监理工作联系单

工程名称: 浙江嘉兴分布式胜禾 0.94689MW 工程监理项目

编号: ZHJL-LXDA01

事由: 关于现场组件遮挡相关事项

所有屋面组件都存在这种遮挡

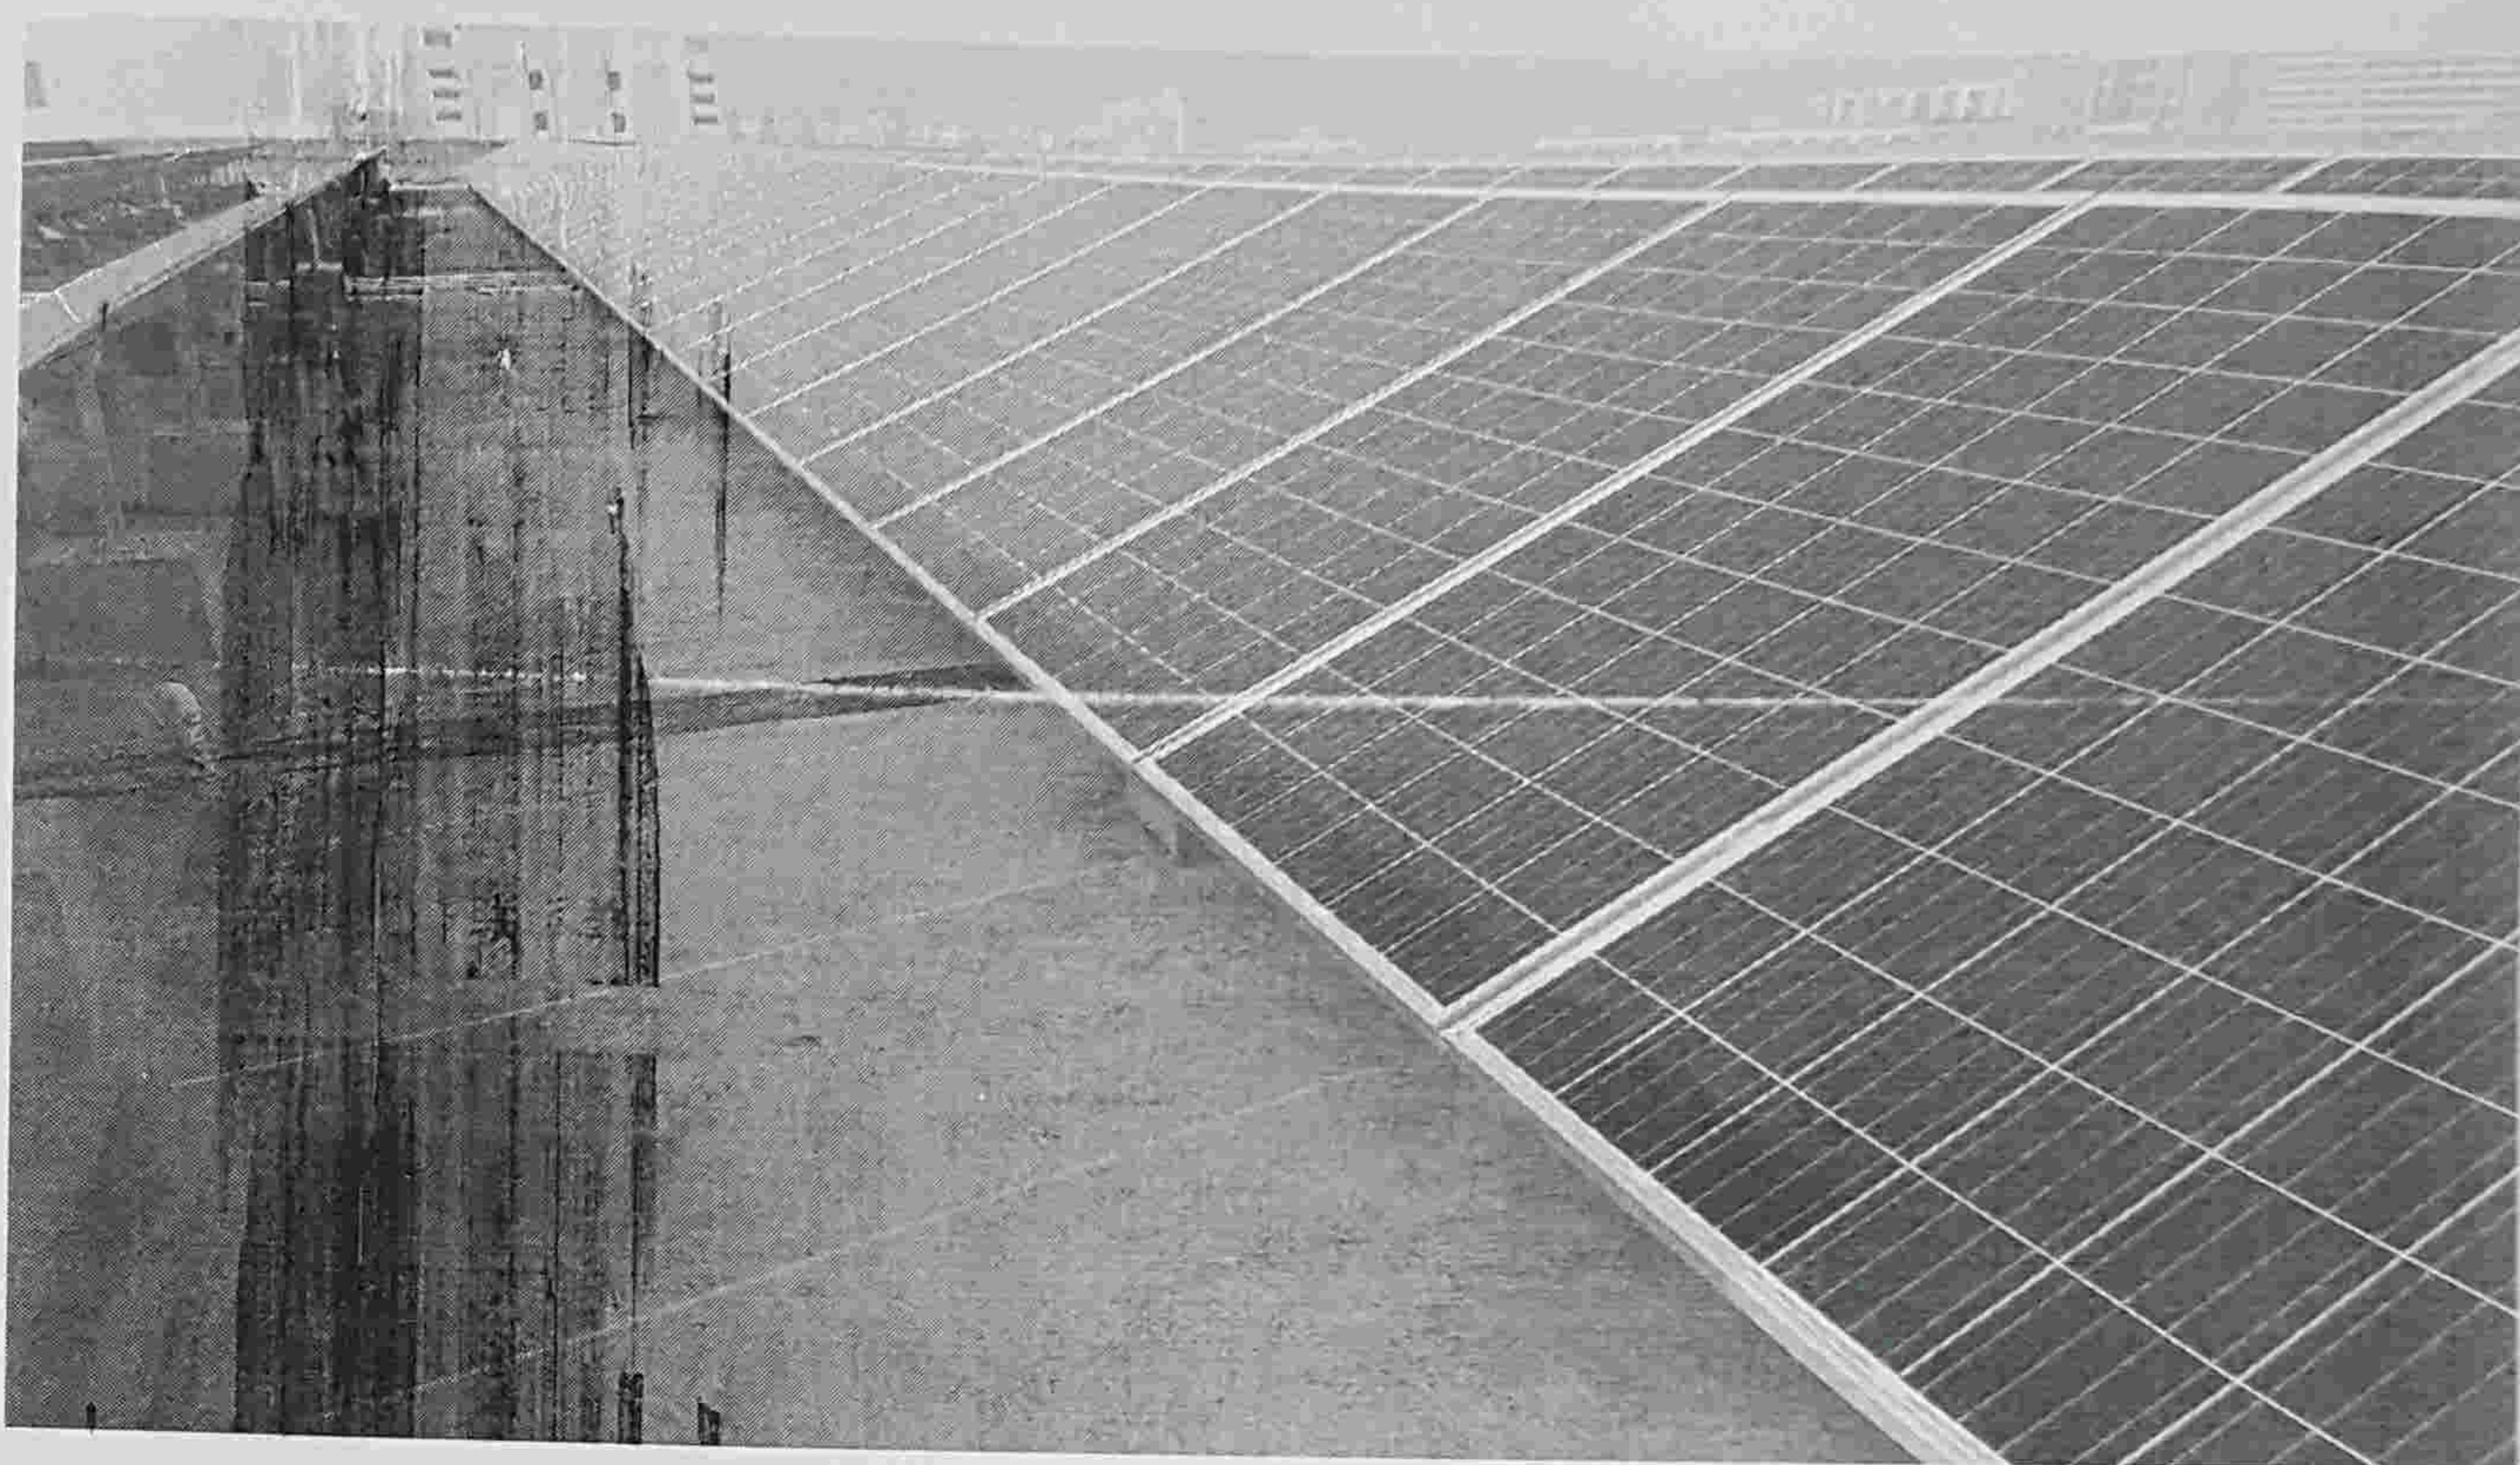
- 1、所有屋面组件除第一排, 所有前后排上午9点到10点都会有遮挡。
- 2、1#楼前排被两根排气管遮挡。
- 3、3#楼上午9点到10点多南边出口会对后方右后方组件遮挡; 下午两点以后中间彩钢瓦东部的女儿墙两端会形成遮挡; 排气管会形成遮挡。
- 4、4#楼最后一排上午遮挡较严重, 持续时间较长。
- 5、5#楼南边第一二排组件在上午9点到10点多会被6#楼形成阴影遮挡。
- 6、6#楼下午广告以及西面电梯房会形成遮挡。
- 7、车棚早晨下午都会被路面树木遮挡。
